MOVIMIENTO POR BENALUA – INFORMA – ENERO 2015

EXCMO. AYUNTAMIENTO DE ALICANTE

Asunto: Problemática pasos peatones sin
semaforizar en Av. Catedrático Soler

Para mayor aclaración, se adjunta plano con la solución propuesta.

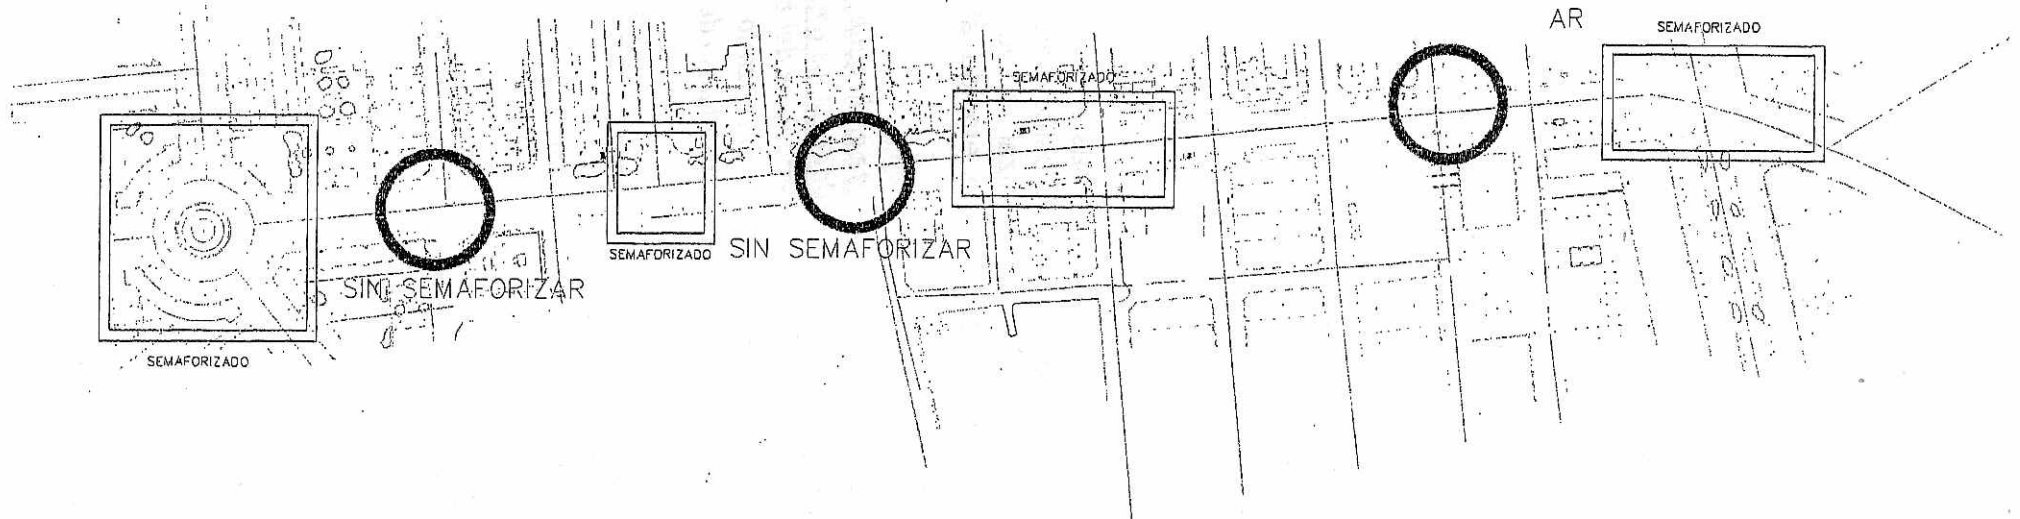
"...7,a.-) El paso de peatones existente en la calle Los Doscientos es criterio del técnico que suscribe que es el mas demandado de los tres en cuestión y contribuye de manera efectiva a la accesibilidad a los residentes del barrio, por lo que la solución debía ser su semaforización... Una vez semaforizado se tendría que actuar para adaptar la señalización horizontal y vertical del paso de peatones mencionado.

7,b,-) El paso de peatones existente en la calle Arquitecto Guardiola es el que tiene mayores problemas en su visibilidad al estar situado después de un cambio de rasante; por otra parte está situado al extremo de un tramo de la avenida en que la parte sur de la misma está sin urbanizar y por lo tanto los criterios de accesibilidad son mas flexibles y en la actualidad permiten la eliminación del citado cruce en función de la seguridad vial. necesaria. Posteriormente cuando se complete la urbanización de la parte sur del barrio de Benalua, será el momento de plantearse la necesidad de su reposición. La actuación inmediata correspondería a la sección de señalización y debía ser el fresado y pintado en negro del cuadro de calzada que ocupan actualmente y un vallado que advirtiera el peatón de la anulación del paso, lo que supondría un gasto aproximado de 1,500 euros. Asimismo se debería comunicar al Area de Atención Urbana que cuando fuera posible actuara suprimiendo los rebajes en acera y mediana y elevara el pavimento a su cota normal.

7,c.-) En el caso del existente en la calle Isabel la Católica está situado en un punto mas centrado entre los dos semaforizados a una distancia mínima de 95,00 mts (es decir con mayor separación de los semaforizados y por lo tanto mayor tiempo de reacción para el conductor), tiene perfecta visibilidad, está señalizado

vertical y horizontalmente, por lo que puede mantenerse en su ubicación y en forma actual."
